**Avis délibéré de la Mission régionale  
d'autorité environnementale de Bretagne  
sur le projet du parc éolien du Moulin Neuf  
sur la commune de Malansac (56)**

n°MRAe 2017-004774

Carte 50 : Habitat riverain

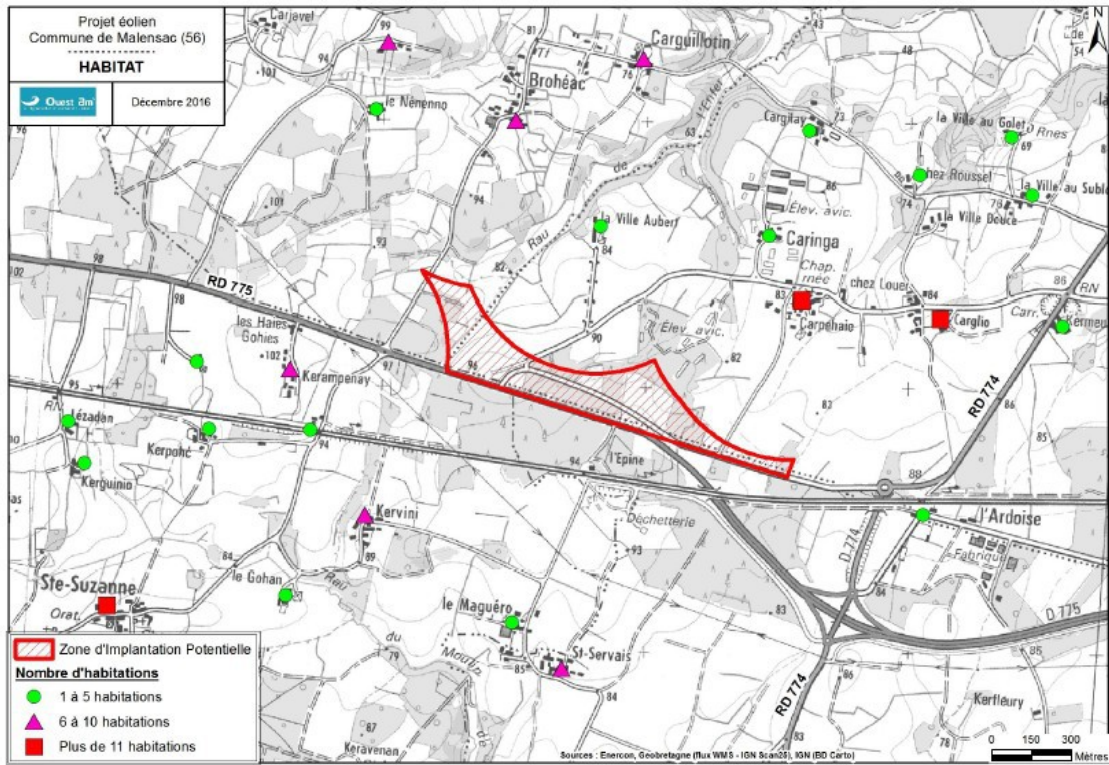
L'étude comporte un développement relatif aux ombres portées sur le voisinage qui prend en compte les données d'ensoleillement moyennes et met en évidence l'absence d'effet notable sur ce plan. La proximité du hameau de Carpehaie et les hypothèses de « climat moyen » utilisées peuvent cependant se traduire par une sensibilité et un impact notable pour ce phénomène.

Le porteur de projet s'est engagé à ce que ce plan de régulation soit corrigé en cas de constat de dépassements sonores en situation de fonctionnement du parc mais précise qu'il prendra en compte les seules exigences réglementaires. Or les émergences résiduelles pourront rester fortes en situation nocturne pour le hameau de Carpehaie (valeurs de 5 à 6,3 dB(A)).

***L'Ae recommande la mise en place d'un suivi acoustique permanent pour le hameau le plus exposé aux effets sonores du projet et la possibilité de prendre en compte des doléances éventuelles afin d'adapter en continu les mesures de bridages.***

Carte 14 : Carte de synthèse des risques (source : ENERCON, 2016)

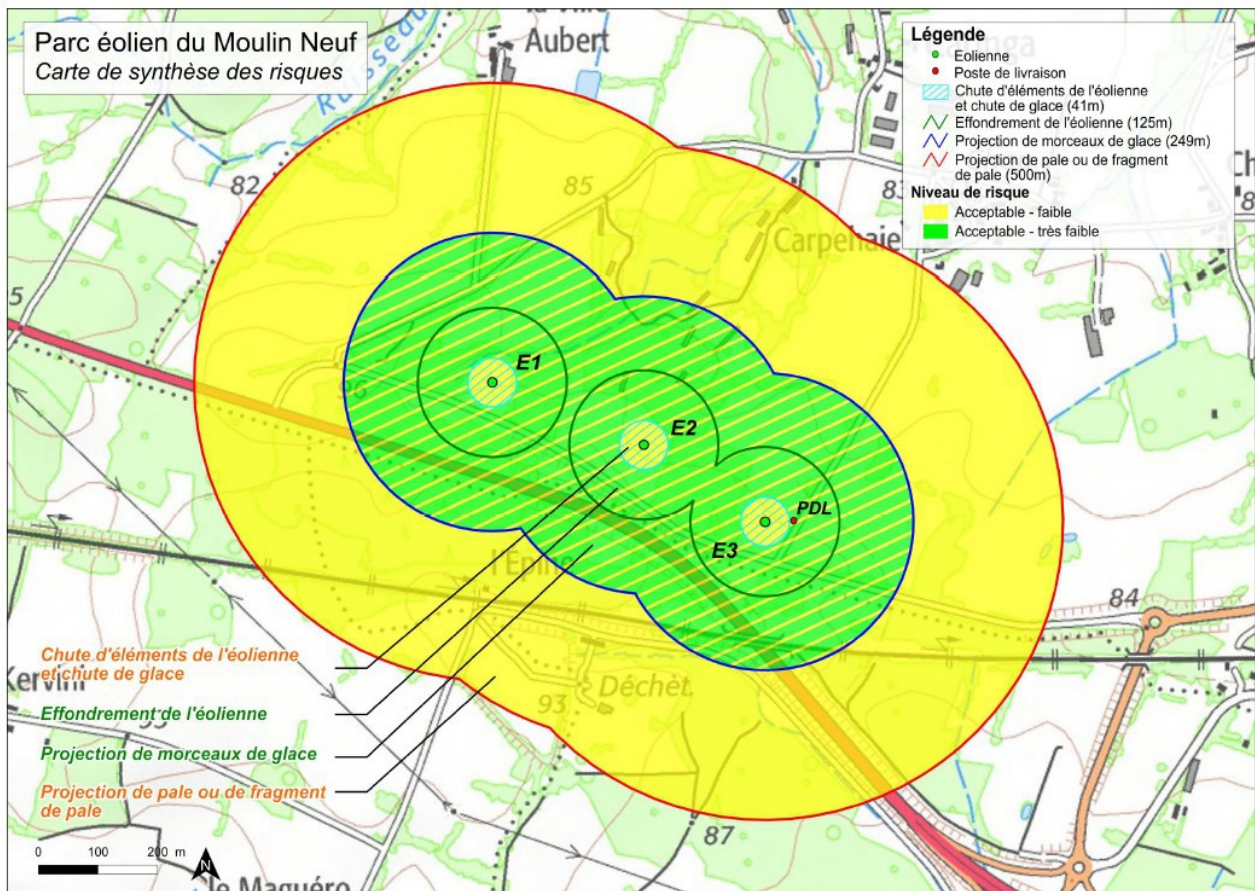
Cet enjeu est déterminé par la proximité d'axes de déplacements à fort trafic (route départementale Segré-Vannes et voie ferrée à grande vitesse). L'étude conclut à un niveau de risque « acceptable ». L'Ae constate qu'il n'est pas produit d'avis émanant des structures responsables des voies de transport exposées aux différents aléas possibles (projections d'éléments, de glace, proximité de l'aléa « effondrement » pour la route).

***L'Ae recommande de compléter le dossier par les avis du conseil départemental du Morbihan et de la SNCF quant à des risques éventuels déterminés par la proximité du projet éolien.***

Le projet fait mention d'un enfouissement localisé d'une ligne électrique situé entre l'éolienne Est et la route départementale sans précision sur le linéaire concerné ni certitude d'un phasage temporel adéquat.

***L'Ae recommande de préciser les modalités de l'enfouissement de la ligne électrique avoisinant l'éolienne E3 et l'anticipation de cette mesure vis-à-vis de la construction pour consolider l'appréciation des risques induits par le projet.***
